改善箇所説明図

基準不具合発生箇所
(電気配線)

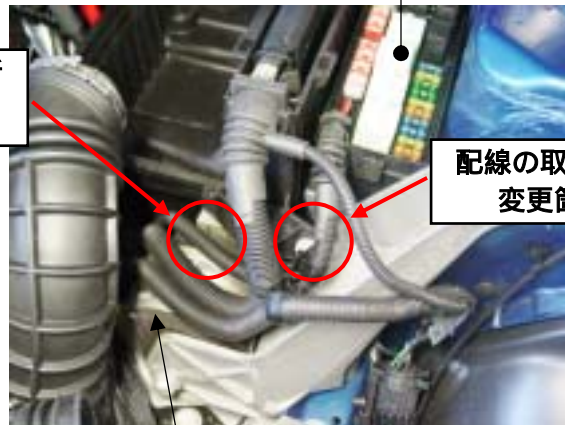
配線の取り回し
変更箇所

配線の修理

配線の取り回し変更

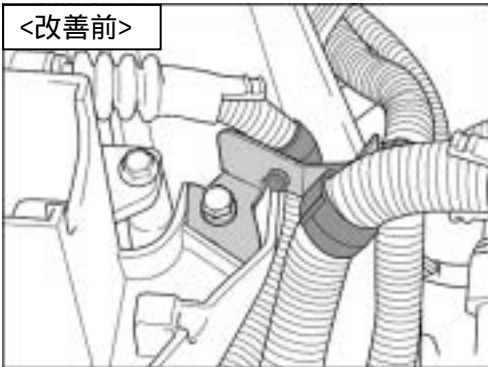
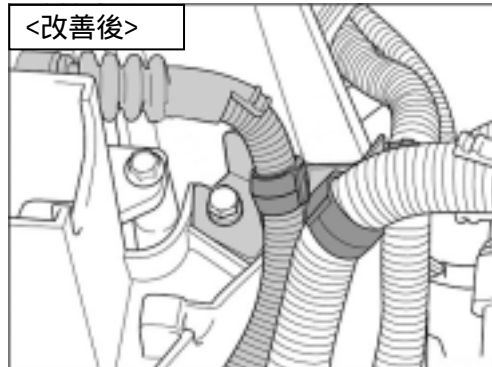
エンジンルーム内の電気配線の取り回しが不適切なため、トランスミッションマウントに当該配線が干渉するものがある。そのため、そのままの状態で使用を続けると、原動機の振動等により配線が損傷し、短絡をしてフューズが溶断し、最悪の場合、原動機が停止し再始動不能となるおそれがある。

全車両、配線の取り回しを変更する。なお、配線の損傷状態を点検し、損傷している場合は修理する。

識別：作業完了車には、左ストラット タワーのボルトへ黄色ペイントマークを塗布する。
